## S1D13700F01A100 フリッカー現象と仕様制限について

ご評価を頂いております「S1D13700F01A100」につきまして、仕様制限事項として仕様書に記載洩れの事項があることが判明いたしました。

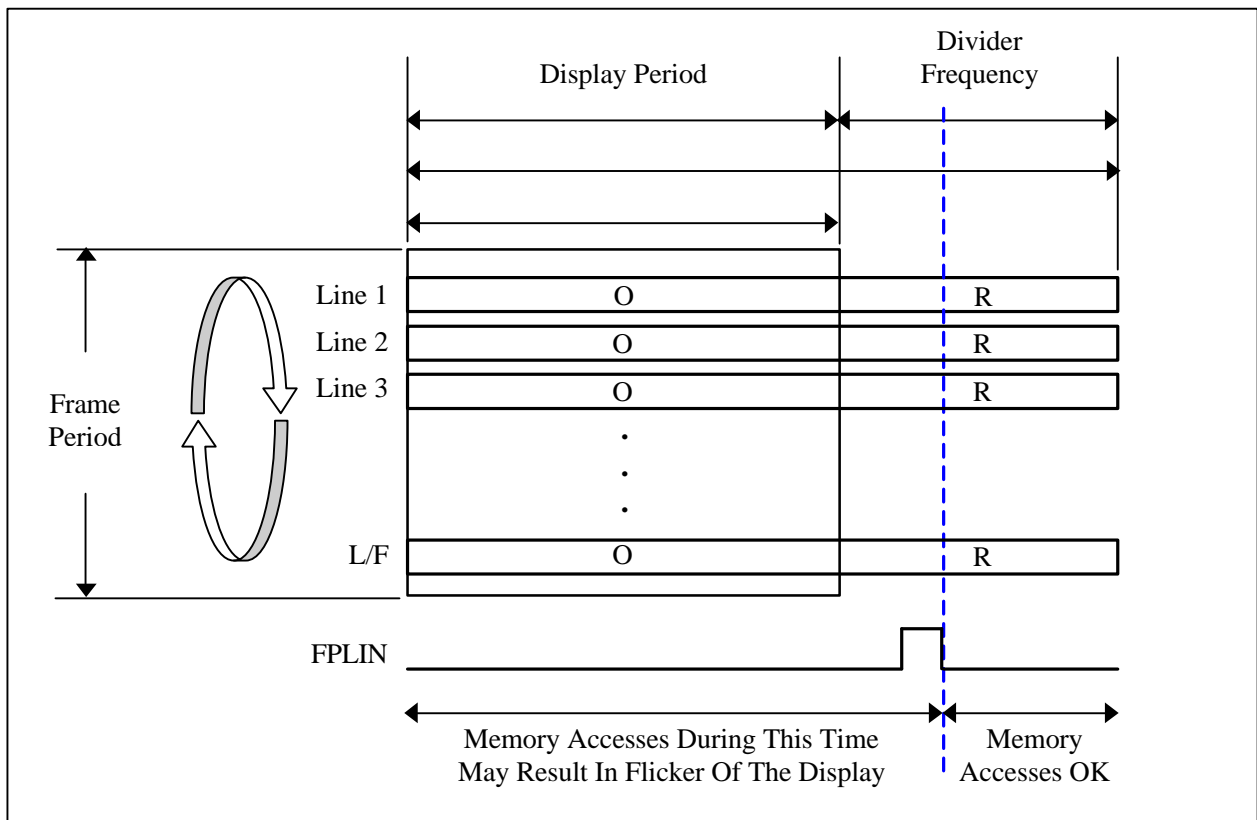
テキストモードの表示を選択されている時で、ホストCPU からディスプレイメモリへアクセスをしている際に、そのアクセス中に限り、パネル表示にフリッカー (ちらつき) 現象を生じる可能性があります。ただし、この現象は、グラフィックモードが選択されている場合には発生しません。

CGROM、CGRAM を使用するテキストモードで、下図の表示期間 (Display Period か、あるいは FPLINE の立下りエッジまでの期間) に、ホストCPU から S1D13700 内蔵のディスプレイメモリにアクセスした場合に、パネル表示にフリッカ (ちらつき) が発生する可能性があります。

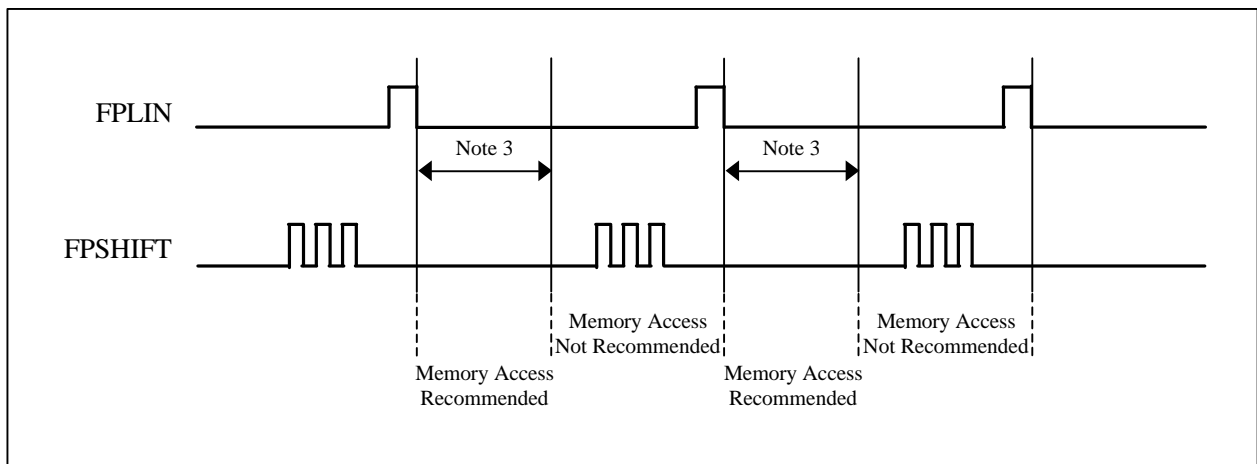
以下の図は、テキストモードが選択されているときのホストCPUからディスプレイメモリへのアクセスの推奨タイミングを示しています。

FPLINEの立下りエッジは、ホストCPUへのインタラプト信号として使用できます。

フリッカー現象を確実に発生させないためには、ホストCPUからディスプレイメモリへのアクセスを、各ライン表示の終わりにある非表示期間内にのみ実行するする必要があります。

この推奨アクセス期間以外では、どのような時にディスプレイメモリへアクセスしても、表示上にフリッカーが発生する可能性があります。

3. ディスプレイメモリへのアクセスは、次の時間に許可されます。

1bpp の時、 $((TCR + 1) - (CR + 1) - 3) \times DIV \times 2 \times t_{OSC}$

2bpp の時、 $((TCR + 1) - (CR + 1) - 2) \times DIV \times 2 \times t_{OSC}$

4bpp の時、 $((TCR + 1) - (CR + 1) - 1) \times DIV \times 2 \times t_{OSC}$
